PILNE POWIADOMIENIE DOTYCZĄCE BEZPIECZEŃSTWA

TUS-X200 Xario 200

Typ czynności: Informacje producenta dotyczące używania urządzenia do momentu wdrożenia korekty oprogramowania.

Data: 27.09.2016

<Ilustracja> Wyświetlany komunikat błędu

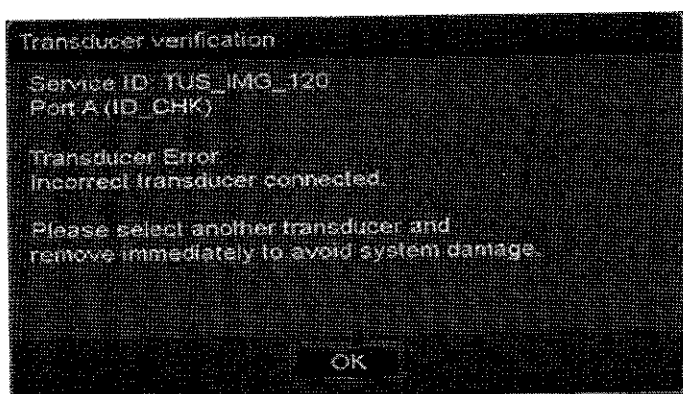
Celem niniejszego pisma jest zwrócenie uwagi na problem z wyszczególnionymi powyżej urządzeniami Toshiba Ultrasound: Może być wyświetlany komunikat błędu z powodu wystąpienia błędu w oprogramowaniu, gdy przetwornik zostaje odłączony i następnie podłączony ponownie, przetwornik jest wymieniany lub wybrany jest inny przetwornik. Stwierdzono, że tylko gdy komunikat błędu jest wyświetlany, a system jest używany w dalszym ciągu, powierzchnia obiektywu akustycznego przetwornika może stać się gorąca, co może prowadzić do oparzeń, jeżeli przetwornik jest używany na jednym obszarze ciała pacjenta przez długi czas.

Prosimy pamiętać, że system może być używany bezproblemowo, jeżeli komunikat błędu przedstawiony na Rys. 2 nie jest wyświetlany.

Oprogramowanie naprawcze zostanie zainstalowane w celu uniemożliwienia wystąpienia tego problemu. Gdy środki naprawcze będą dostępne, Państwa przedstawiciel biura obsługi Toshiba skontaktuje się z Państwem w celu umówienia wizyty, aby zainstalować je w Państwa systemie.

Jeżeli komunikat błędu jest wyświetlany przed wprowadzeniem modyfikacji, należy niezwłocznie zaprzestać użytkownika systemu i przeprowadzić procedurę opisaną w krokach od 1) do 4) w celu uniknięcia problemu.

- 1) Wyłączyć system przy użyciu przycisku zasilania 
- 2) Gdy system jest WYŁĄCZONY, odłączyć i ponownie podłączyć wszystkie przetworniki.
- 3) Włączyć system przy użyciu przycisku zasilania. 
- 4) Po uruchomieniu systemu nacisnąć przycisk wyboru przetwornika i wybrać  odpowiednie przetworniki, które są aktualnie podłączone do portów złącza.
